CONCOURS DE PROJETS D'ARCHITECTURE POUR LE DEVELOPPEMENT D'UNE SALLE DE SPORT DOUBLE POLYVALENTE

RAPPORT DU JURY

projet lauréat : MATHILDE

n°11 MISE EN SCÈNE

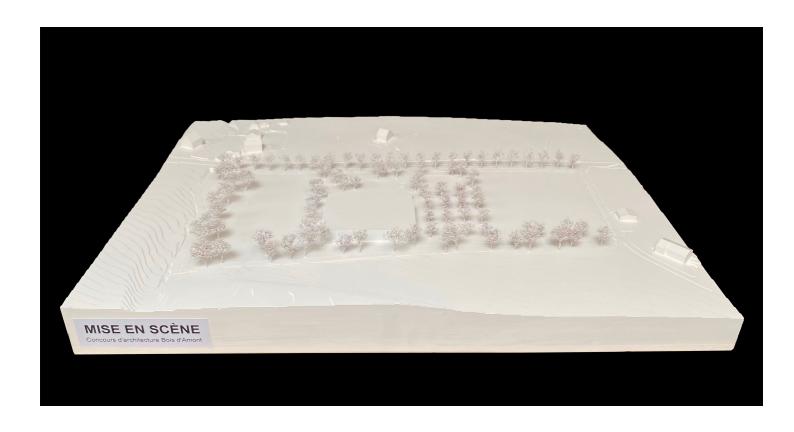
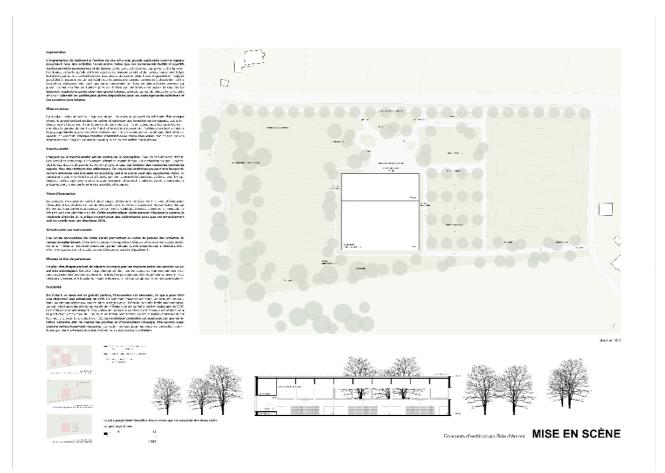
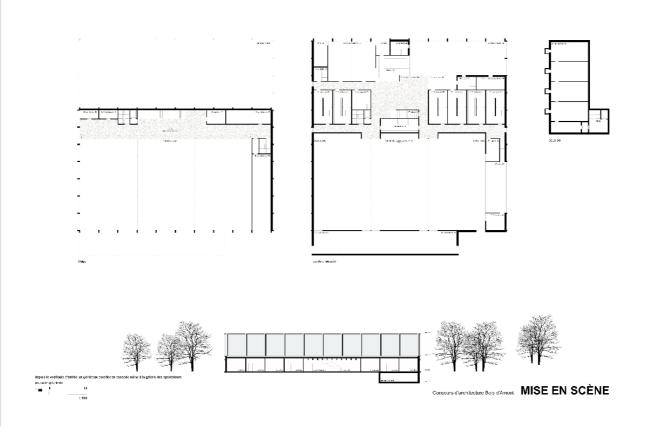
L'implantation du bâtiment est claire et précise. Le bâtiment occupe une position centrale, le parking est bien positionné et dimensionné, sa position est fonctionnelle et n'entre pas en conflit avec l'espace public piétonnier. La place de fêtes s'installe côté route d'Arconciel et assume ainsi son rôle « public » . L'auteur du projet a disposé de manière intelligente un espace extérieur à caractère végétal dans le prolongement de la place de fêtes ce qui offre une grande polyvalence d'utilisation de l'espace public. Le potentiel constructible du site est préservé et le projet conserve toutes ses qualités avec ou sans les futures constructions, déchetterie et/ou crèche administration.

La bonne implantation du projet dans la pente du terrain permet à l'auteur du projet de proposer une scène intérieureextérieure qui permettrait d'organiser par beau temps des spectacles en installant les spectateurs sur la partie Ouest du parking.
